NVE
Norges vassdrags- og energidirektorat

Vedtak - godkjenning av detaljplan for Tveiteråni kraftverk i Bykle kommune, Agder

NVE godkjenner fremlagte detaljplan for miljø og landskap av 04.09.2026 og tilhørende endringer beskrevet i brev av 15.10.2026 for bygging av Tveiteråni kraftverk i Tveiteråni, Bykle kommune.

Figur 1: *Registrerte aktsomhetsområder for naturfare rundt Tveiteråni kraftverk. Aktsomhetsområder: Flom (lilla), snøskred (rødt) og jord- og flomskred (brunt). NVE bemerker at illustrert rørtrasé ikke viser eksakt trasé.*

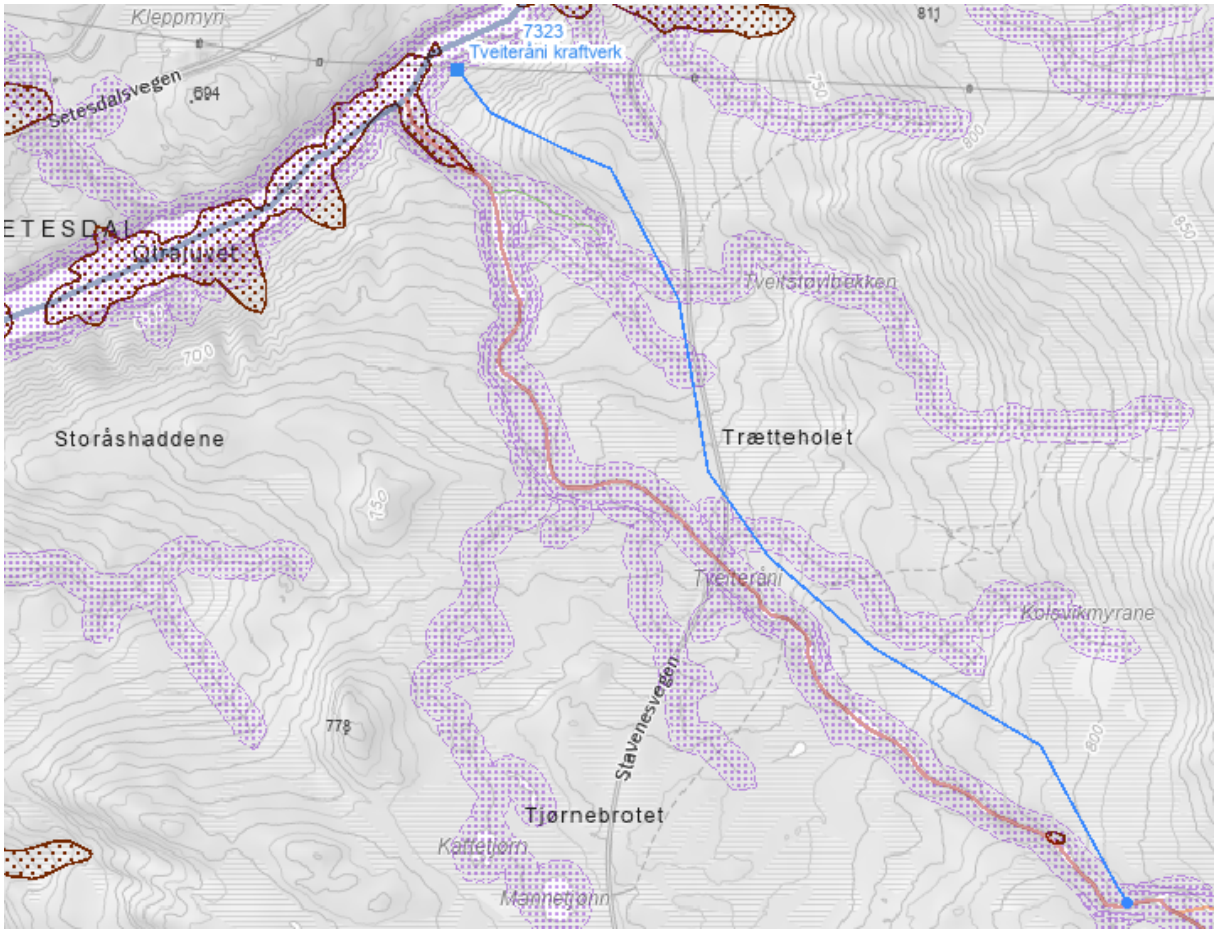
Søk i NVE Atlas den 19.10.2026 viser at tiltaksområdet for det meste er berørt av aktsomhetsområde for flom (Figur 1). Adkomstveien vil bli anlagt i aktsomhetsområde for snøskred. Det er også et lite parti med aktsomhetsområde for jord- og flomskred ved rørgatetrasé nær inntaket.

Detaljplanen beskriver at det er svært liten fare for skred eller steinsprang i tiltaksområdet, men kraftstasjonen ligger innenfor aktsomhetsområde for flom. Kraftstasjonens høyde og plassering har derfor blitt justert noe av hensyn til flomfaren. Dam og inntak er prosjektert til å tåle en 200-årsflom med 20% klimapåslag.

NVE minner om at det er konsesjonæren sitt hele og fulle ansvar å gjennomføre risikovurderinger og å gjennomføre nødvendige tiltak for å redusere eventuelle risikoforhold.

Figur 2: *Tveiteråni kraftverk, med villreinområdene Setesdal Ryfylke til venstre, og Setesdal Austhei til høyre. Trekkrute i grønt, leveområder i blått og kalvingsområder i brunt.*

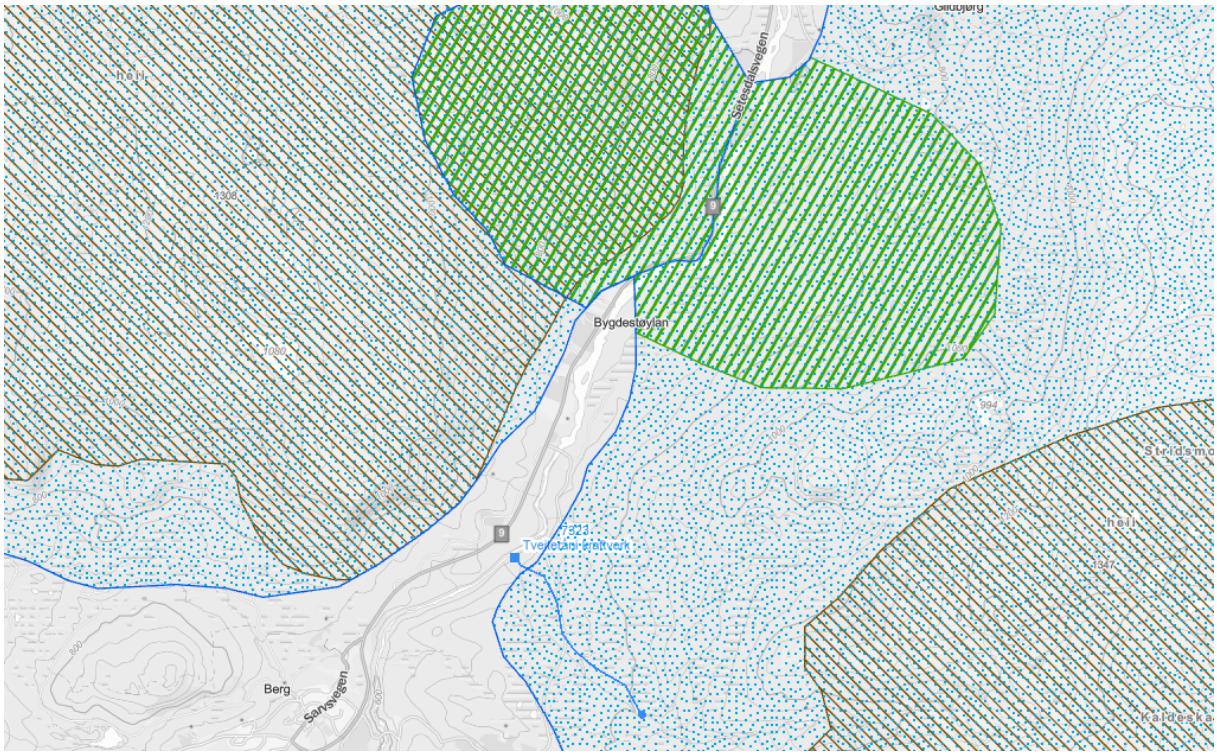
Influensområdet til Tveiteråni kraftverk berører villreinområdet Setesdal Austhei. Villreinen er oppført som nær truet [NT] på Norsk rødliste for arter (2021). Mer enn 90% av

den ville fjellreinen i Europa lever i Norge, og villreinen er en ansvarsart Norge er forpliktet til å ta vare på. Planene som foreligger, vil etter NVEs mening ikke være i konflikt med forvaltningsmålet for naturtyper og økosystemer gitt i naturmangfoldloven § 4 eller forvaltningsmålet for arter i naturmangfoldloven § 5 gitt at det opprettes dialog med villreinnemda. Dialogen skal legge til rette for nødvendige avbøtende tiltak og eventuelle tilpasninger av anleggsarbeidet for å ivareta hensynet til villreinen i anleggsfasen.

NVE har også sett på virkningen fra tiltaket i sammenheng med andre påvirkninger på naturtypene, artene og økosystemet. I dag er riksvei 9 og en kraftledning i transmisjons-nettet (Holen-Rød, 420 kV) de tyngre tekniske inngrepene i området. Riksveien krysser en trekkrute for villreinen rett nord for Tveiteråni. Tiltaksplanen for Setesdal Ryfylke og Setesdal Austhei opplyser om at rv. 9 fungerer som en barriere mellom de to områdene, og mulighetene for utveksling er svært begrenset (Figur 2). NVE vurderer at en eventuell anleggsfase for Tveiteråni kraftverk ikke vil ha avgjørende effekt på villreinens bruk av trekkruten, men at nærliggende kalvings- og leveområder i Setesdal Austhei kan bli påvirket. NVE vurderer at dialogen med villreinnemda, med utarbeidelse av evt. avbøtende tiltak, vil bidra til å redusere påvirkningen på villreinstammen. Den samlede belastning på økosystemet og naturmangfoldet er blitt vurdert i henhold til naturmangfoldloven § 10. Den samlede belastningen anses ikke så stor at den blir avgjørende for vurderingen.

på naturmangfoldet. Dette omfatter dialog med villreinnemnda for Setesdal Austhei for å avklare behovet for eventuelle avbøtende tiltak i anleggsfasen, samt å begrense arealinngrepene mest mulig og benytte de beskrevne metodene for legging av rørgate i myr. Kostnadene for dette dekkes av konsesjonærene.
